第 1 期気候変動観測衛星（GCOM-C1）
プロジェクトの事前評価質問に対する回答

平成 20 年 2 月 12 日

宇宙航空研究開発機構

本資料は、平成20年1月28日に開催された第2回推進部会における第1期気候変動観測衛星（GCOM-C1）プロジェクトの説明に対する構成員からの質問に対し、独立行政法人宇宙航空研究開発機構（JAXA）の回答をまとめたものである。

国際的な観測協調体制と観測運用計画

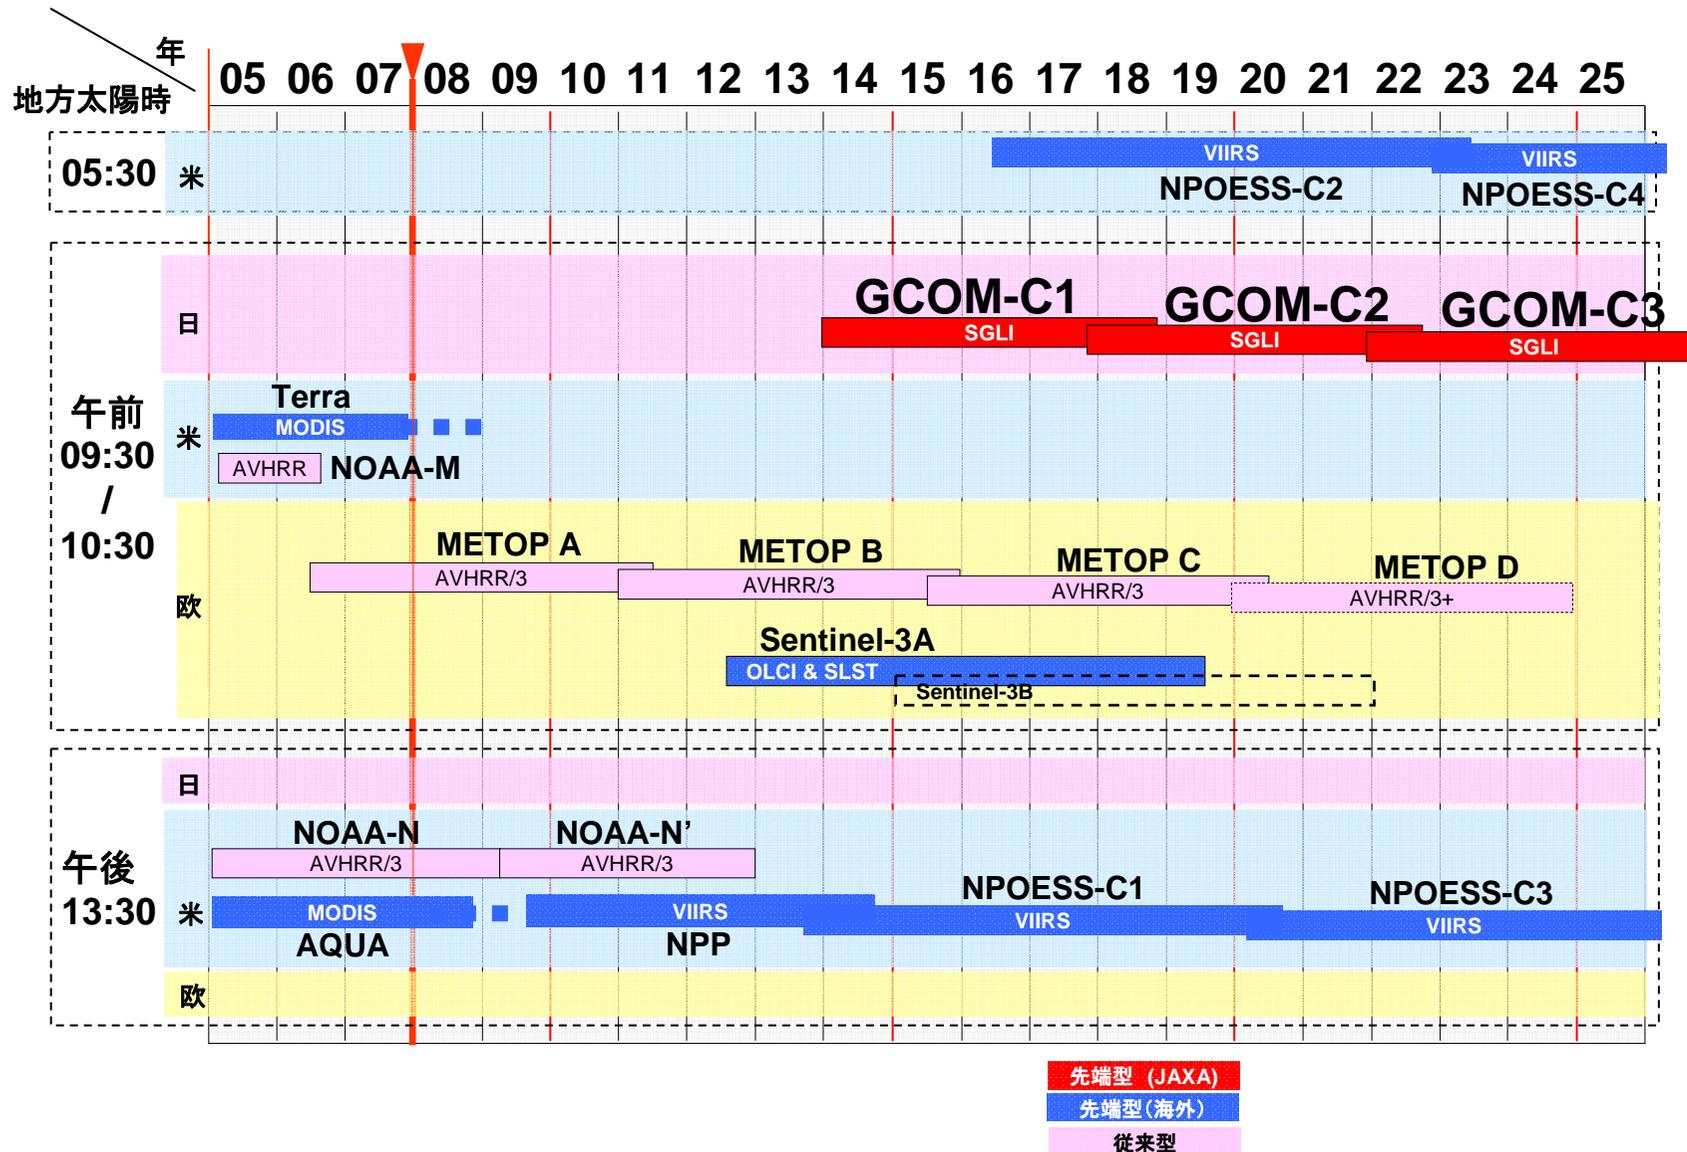
米国のNPOESSや欧州にも地球観測衛星プログラムがあるが、観測におけるそれらとの国際的分業体制がどうなっているか。

可視～熱赤外による光学観測では雲があると地表面が観測できないため、それを補うための高頻度の観測が必要になります。また、変化の早い雲の観測周期を小さくするためには、やはり高頻度の観測が必要になります。この観測頻度の確保のために、午後の時間帯の観測には、現在、米国のAqua衛星に搭載された従来型のMODISセンサによる観測が実施されており、将来も米国NPOESS衛星に搭載される先端型のVIIRSセンサによる観測が継承される予定です。他方午前時間帯の観測には、現在、欧州のMETOP衛星に搭載された従来型のAVHRRセンサによる観測が実施されており、この時間帯を将来、先端型のセンサであるSGLIが同じく先端型のセンサである欧州のSentinel-3と共に分担する予定としております。国際分担以外の午前軌道の選択理由は、質問番号3-1の回答にも示しましたので合わせて参照ください。

一方で、米国NPOESS衛星に搭載されるVIIRSは3000kmという広い観測幅によって1日で地球全体を観測可能であり、多くの熱赤外チャンネルを持つことに優位性があります。また、欧州Sentinel-3衛星に搭載されるOLCIとSLSTという2つのセンサは、300mの比較的高い分解能と9チャンネルの多方向観測によって地表面温度を高精度に推定できることに優位性があります。これらの海外センサによる観測と、SGLIの高精度エアロゾル観測&多方向植生観測、高分解能陸沿岸観測を組み合わせることで地球環境変動をより効果的に監視・解明することが期待できます。

多方向観測とバイオマス計測の原理

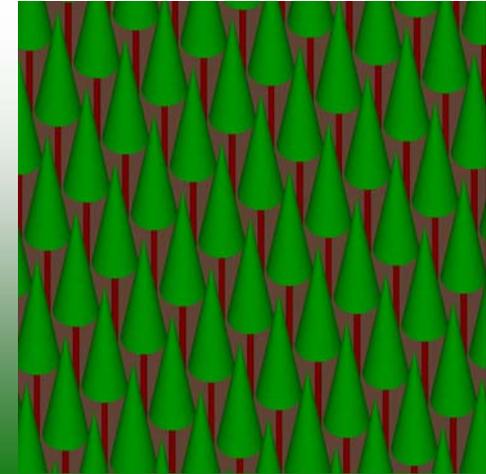
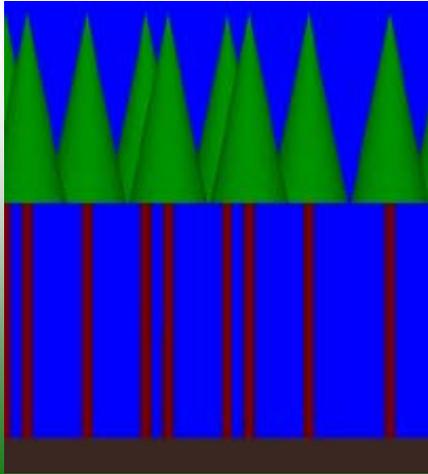
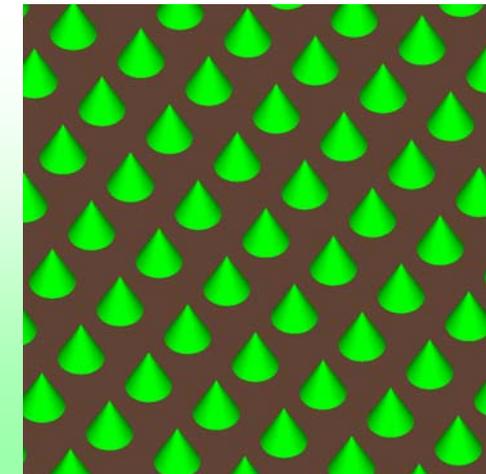
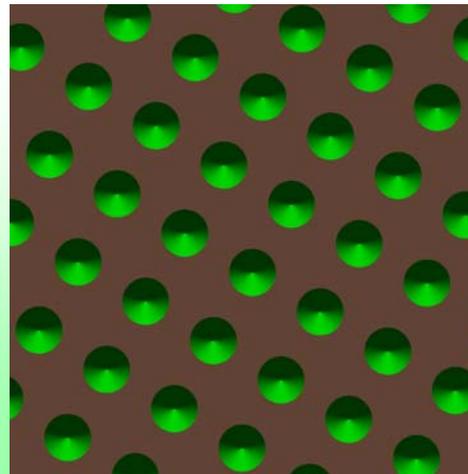
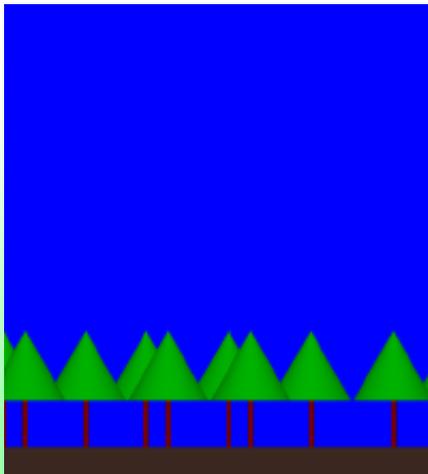
【質問内容】 標準プロダクトに関して三段階の精度を設定し、サクセスのレベルと対応付けられています。22～23頁の表を拝見しますと、リリース基準精度から目標精度までの間で大幅な精度の向上を目指されているものが多々見受けられます。参考までに、一例として、陸圏において、森林のバイオマスの精度を、リリース基準精度 100% から目標精度 20% まで向上させるのに、どのようなアプローチをとられる方針であるか、概略をお示しいただけませんか。

GC0M-C1/SGLI標準プロダクトの地上部バイオマス推定アルゴリズムは、植生表面の3次元形状の違いを二方向性反射の違いとしてとらえることによって正確に推定することを目指しております。現在想定している（森林）地上部バイオマスの推定手法は、二方向性反射モデル（BRDF）等から森林の樹冠形状を推定し、樹冠径、胸高直径、樹高などを求めて地上部バイオマスを求めるものです。この中で精度に大きく影響を与えるのは、「①衛星観測による植生BRDFの推定」、「②植生BRDFから地上部バイオマスへの対応付け」であり、①について従来の衛星にないSGLIの軌道方向の多方向観測機能を用いて正確なBRDFモデルを推定する予定です。②については、適用できる植生種類毎のモデルに基づいて構築し、地上観測による検証データの蓄積によってより精度を確保する予定です。

（1）リリース基準精度100%は、従来の推定手法（隣り合った衛星軌道による多方向視等による）によって、打ち上げ後1年以内に達成しうる数値として設定しております。この手法では、植生指数などとバイオマスの関係を用いた経験的な推定式を利用します。以上を踏まえてリリース基準精度を設定しております。

（2）標準精度50%は、（1）に加えてSGLIの特長である軌道方向の多方向観測による陸上植生の3次元情報を用いた新しいバイオマス推定アルゴリズムを用いることで、達成しうる数値として設定しております。従来の衛星ではできない「衛星進行方向の前後方向から」観測できるため、（1）の方法に比べて精度が向上します。

（3）目標精度20%は、さらに地上計測による検証データを蓄積し、推定アルゴリズムを改善することにより到達しうる目標として設定しております。

SGLIとVIIRSの実現方式の違い

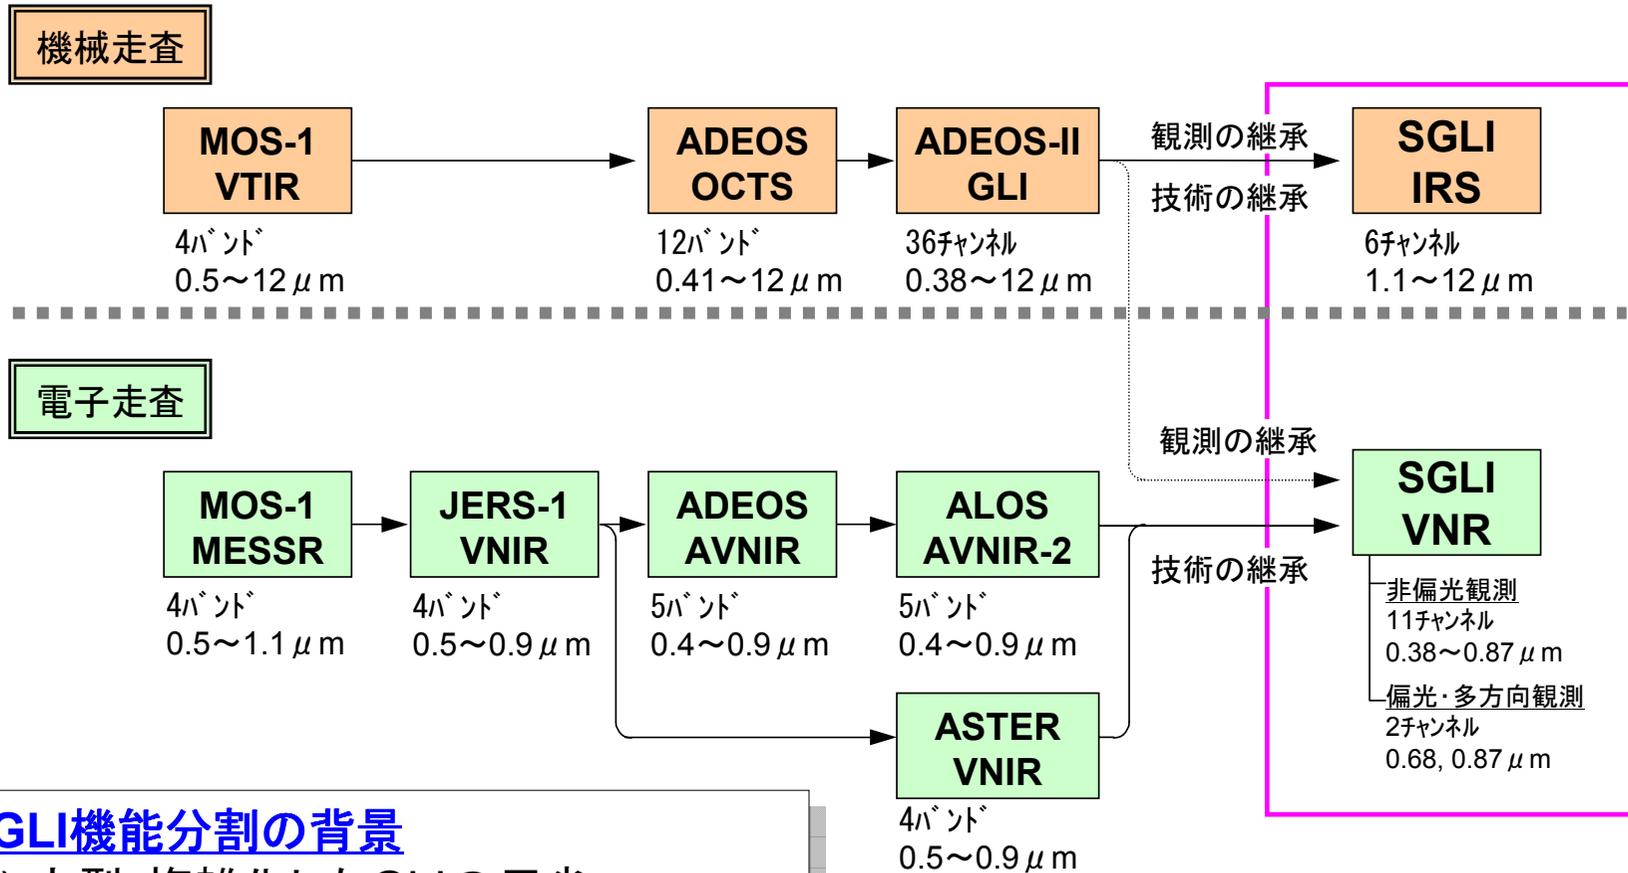
NPOESSはV I I R Sの開発が難航し、打上げが延期され、コスト増加が生じているという話がある。S G L Iはそのような状況がないのか、それともそこまで追い込んでいないのか、技術的に難易度が低いのか等、V I I R Sの現在の状況とV I I R SとS G L Iの差異について併せて述べ、問題が無いことを示してほしい。

V I I R Sは、現在運用中のMOD I Sの機械走査方式（走査鏡回転による走査）を機能拡張した鏡筒回転による機械走査方式を採用した単一の放射計です。これに対して、S G L IはV I I R Sとほぼ同等な性能を持つ光学センサですが、それまでの単一放射計の単純な機能拡張による実現ではなく、S G L I-V N RとS G L I-I R Sという2つの放射計により分担して実現します。その意味で、S G L Iは開発実績のある同タイプの光学センサであるA D E O S搭載O C T SやA D E O S-II搭載G L Iとも観測方式が異なります。

これは、観測チャンネル数を36チャンネルから19チャンネルに削減する一方で、ほとんどのチャンネルを1kmから250mもしくは500mにした高分解能化と偏光・多方向観測機能を追加したことが背景にあります。即ち、G L Iと比べて増加した観測機能・性能要求に対応する解として、単一の放射計の機能拡張による実現ではなく、2つの放射計により実現するという方式です。要求される観測機能・性能を2分割することにより、S G L I-V N Rの設計は、可視・近赤外波長域の観測に最適化することができ、これまでのA D E O S搭載A V N I RやT e r r a搭載A S T E R/V N I Rの電子走査方式の技術を踏襲しています。また、S G L I-I R Sの設計は、赤外波長域の観測に最適化した設計とすることができ、O C T SやG L Iの機械走査方式の技術を踏襲しております。要約すれば、性能向上のための技術的困難さを低減し、過去の実績技術を活用できるようなシステム設計を実施したということです。

フロントローディング個別状況 [VNR用CCD]

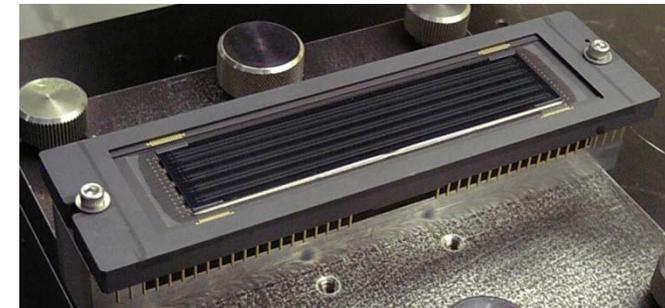
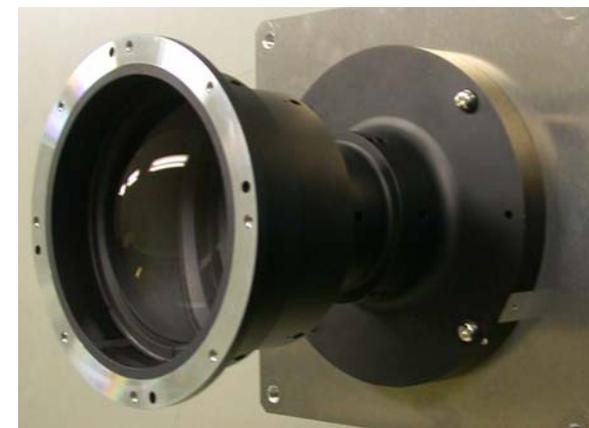
センサ開発について、フロントローディングの中で苦労しているものがあるか？苦労している点について個別に具体的に示せないか。

- ・VNR用検出器(CCD)に要求される観測性能(ノイズ性能、他)の実現性を確認する。

- ・既存4チャンネルCCDによりノイズ特性、リニアリティ、温度特性等の事前評価を実施し、性能の実現性を確認した。

- ・先行部分試作に引き続き、BBM用CCDの設計・製作を完了。
- ・CCD への分光フィルタの実装を完了。

- ・VNR検知器(CCD+分光フィルタ)単体試験による観測性能を評価
- ・鏡筒およびアナログ信号処理回路を組合せた評価により観測性能を評価。
